改善箇所説明図

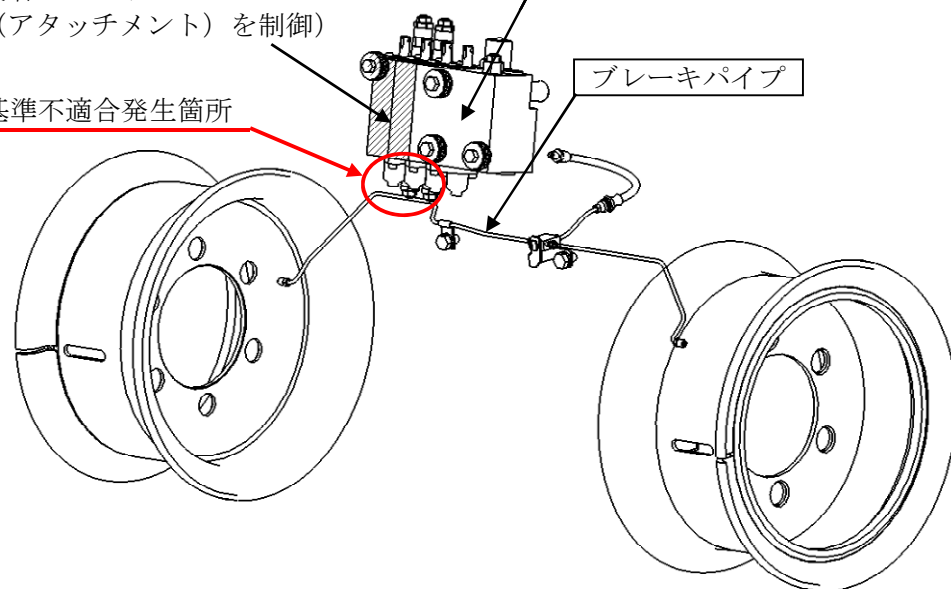
基準不適合発生箇所

制動装置において、ブレーキパイプの取り回しが不適切なため、オプション装着のアタッチメントを作動させるためのコントロールバルブとブレーキパイプが干渉するものがある。そのため、そのままの状態で使用を続けると、走行中の振動により当該パイプが損傷し、ブレーキ液が漏れ、最悪の場合、ブレーキが利かなくなるおそれがある。

全車両、ブレーキパイプを対策品に交換する。

ブレーキパイプクランプ部に白色ペイントを塗布する。

白色ペイント塗布
